RELATÓRIO DE VISTORIA

Local: Bloco 200, Campus da UNIPAMPA, Uruguaiana – RS.

Na data acima foi realizada vistoria na cantina do bloco 200 no Campus da UNIPAMPA. A vistoria foi realizada por engenheiros eletricitista, civil e mecânico. Abaixo são apontadas as adequações necessárias para que o local em questão seja ocupado como local para refeições de forma satisfatória.

Figura 1 – Central de gás

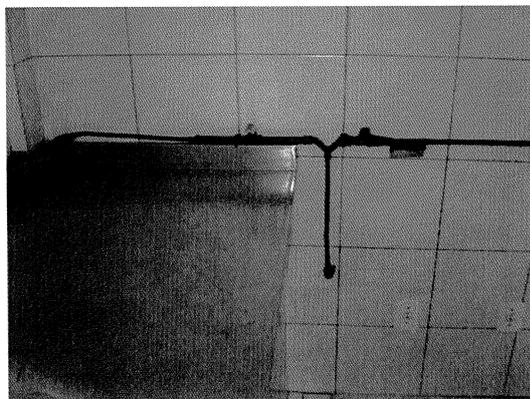
- A central existente na cantina não deve ser utilizada, pois não respeita as distâncias mínimas determinadas na norma ABNT NBR 13523:2008, como as distâncias de janelas e ralos. Uma nova central deverá ser construída, respeitando os afastamentos contidos na Tabela 1 da norma anteriormente citada.

- A instalação interna desta central também deverá ser substituída, pois se encontra em estado deteriorado pelo uso. Recomenda-se a utilização de tubos de aço carbono Ø1/2", com espessura mínima correspondente a SCH 40.

- Conexões, reguladores e válvulas deverão ser substituídas. Os reguladores deverão conter dispositivo de segurança acoplado, tal como válvula de alívio ou válvula de bloqueio por sobrepressão. Os reguladores deverão ser escolhidos conforme a pressão de utilização dos equipamentos.

Figura 3 - Ausência de extintores.

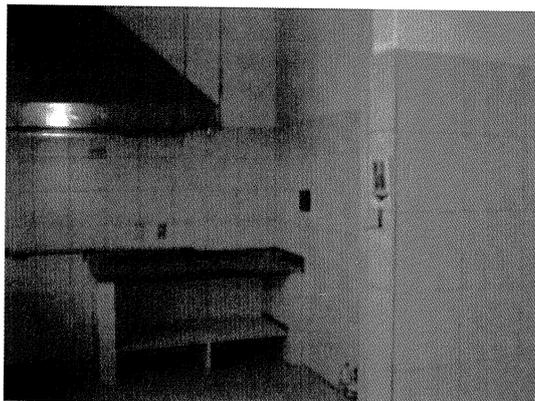
Foram verificados na vistoria ausência de sinalização de emergência, extintores e iluminação de emergência.

Figura 5 - Lavatório salão de distribuição.

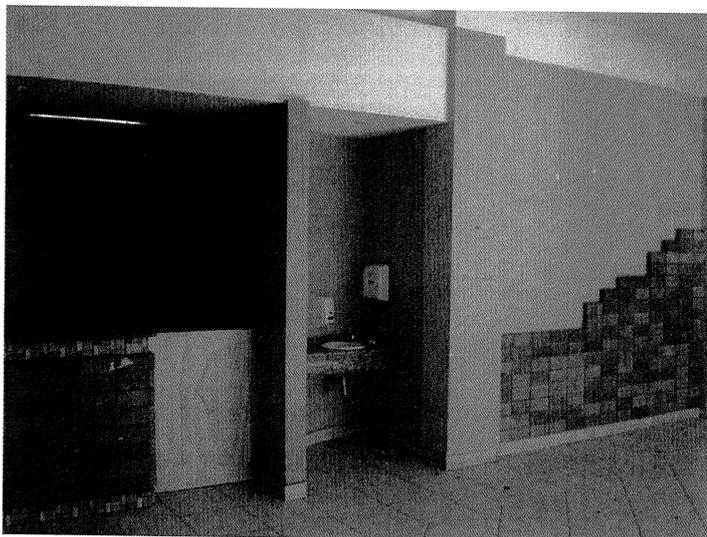
As instalações hidráulicas estavam em funcionamento no prédio na data da vistoria. As figuras abaixo mostram respectivamente o lavatório que se localiza junto ao salão de distribuição e a pia da cozinha localizada na sala de produção.

Figura 7 - Ventilação inadequada do banheiro

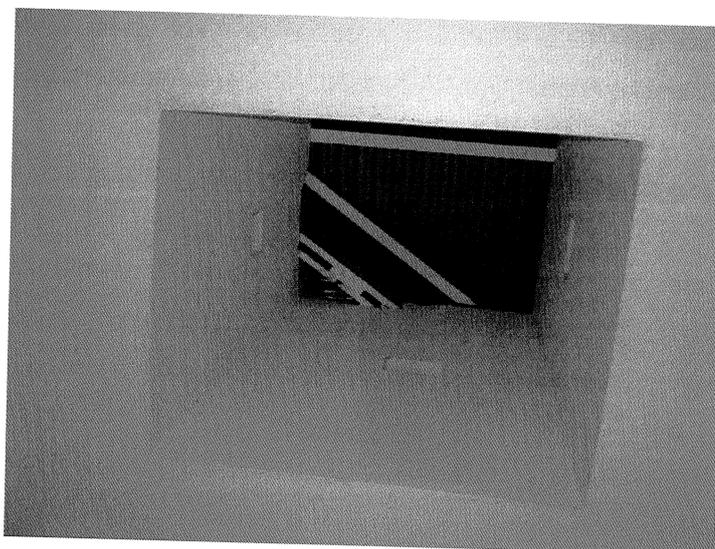
A cantina em questão possui somente um banheiro internamente sendo este somente acessível para os funcionários. O banheiro não possui sistema de ventilação apropriado, sendo composto por uma chaminé com pequenas aberturas sem a devida proteção e que possuem aberturas para o interior do telhado, não

promovendo a ventilação apropriada. Recomenda-se a adequação da ventilação do banheiro.

Figura 10 - Vista ao fundo da porta automática da área de produção.

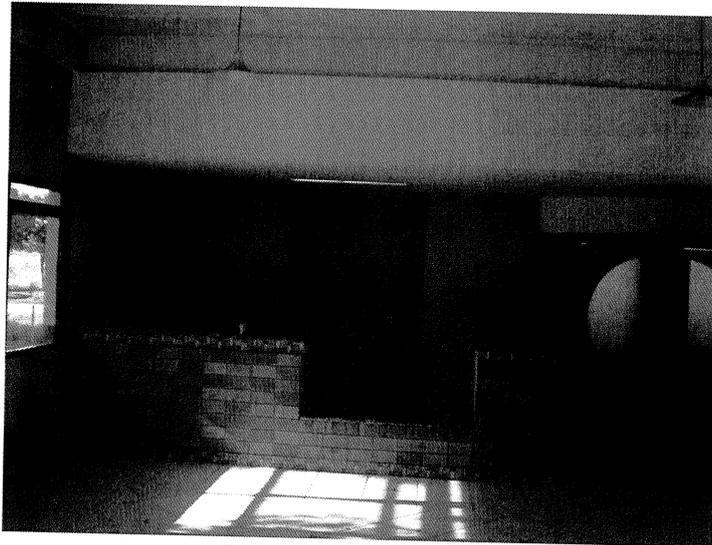
Portas da área de preparação e armazenamento devem ser dotadas de fechamento automático e barreiras adequadas para impedir a entrada de vetores e outros animais, sendo assim indica-se a colocação de vedação de borracha para portas e instalação de uma porta de fechamento automático na área que será destinada ao armazenamento. A porta da área de preparação já possui fechamento automático, conforme pode ser visualizado na foto abaixo.
